Pakeitimo nurodymas Nr. KUN-PN-013	6PS-25-263	Data: 2025-12-18
Projekto pavadinimas: „Transporto paskirties pastato (7.6), oro uosto terminalo, Kauno r. sav. Karmėlavos mstl. Oro uosto g.4, rekonstrukcijos projektas“		
Rangos sutarties numeris: 6PS-23-318		
Projekto dalyviai: Užsakovas: AB Lietuvos oro uostai, Rangovas: UAB „Infes“, FIDIC inžinierius: UAB „Resums“,

KUN-PN-013-1 dalis
Tema: NERŪDIJANČIO PLIENO TINKLO IR CINKUOTŲ GROTELIŲ KIEKIŲ PATIKSLINIMAS 1. Esamos situacijos aprašymas ir pakeitimo argumentai Tikslinant bei derinant statinio architektūros (SA) projektą su atsakingomis šalimis yra patikslinti tam tikri sprendiniai. Patikslinus fasado apdailos nerūdijančio plieno tinklo ir inžinerinės įrangos cinkuotų grotelių įrengimo sprendinius, buvo nustatytas Techninio projekto žiniaraštyje numatytų Darbų kiekių neatitikimas. Prašomi keitimai: Leisti atnaujinti ir patikslinti sutartyje numatytą darbų apimtį ir įkainius Keitimo pagrindimas: 2. Pakeitimo pagrindas Rangos sutarties Sąlygų 13.1 punktą: 5 papunktis: „<...5) Techninio projekto sprendinių detalizavimas (remiantis STR 1.04.04:2017 „Statinių projektavimas, projekto ekspertizė“) darbo projekte, kai dėl to kyla būtinybė

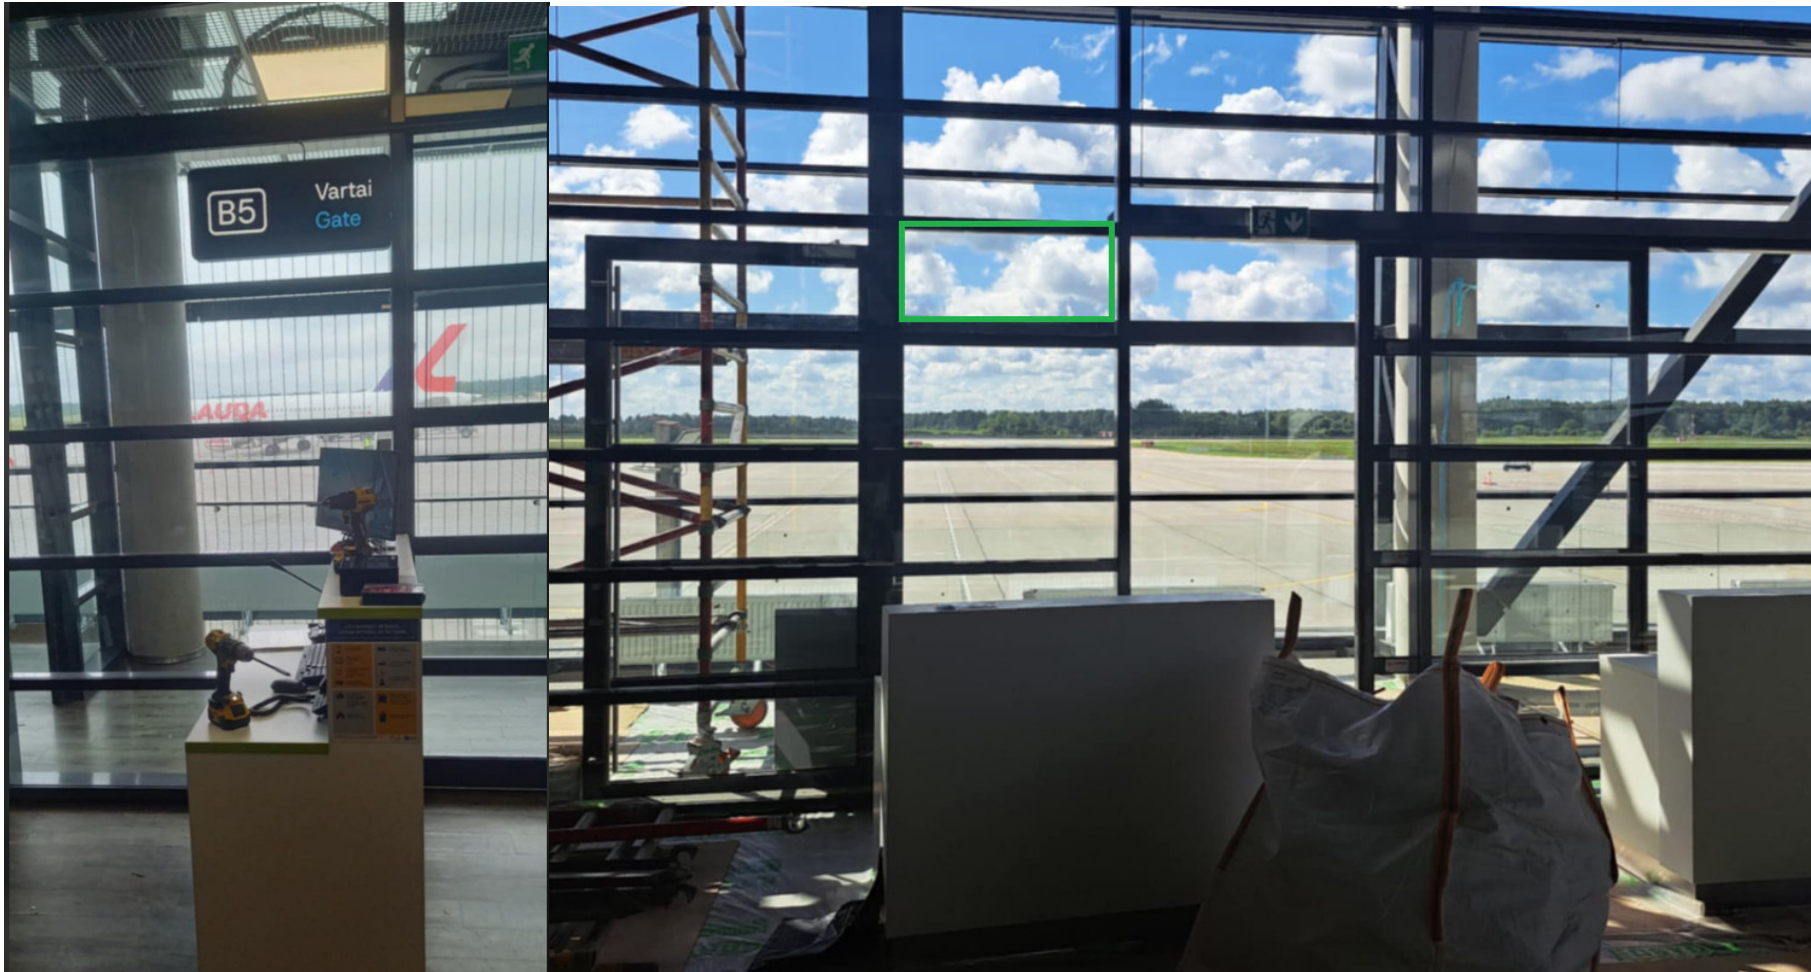
Nuorodą 2.10 (B7 vartai) kabinkite iš kairės išėjimo pusės ir išcentruokite stiklo aukštyje. Privedu pavyzdį kaip pakabinta B5 nuoroda, kad nugriuvus sienai jos būtų viename aukštyje.
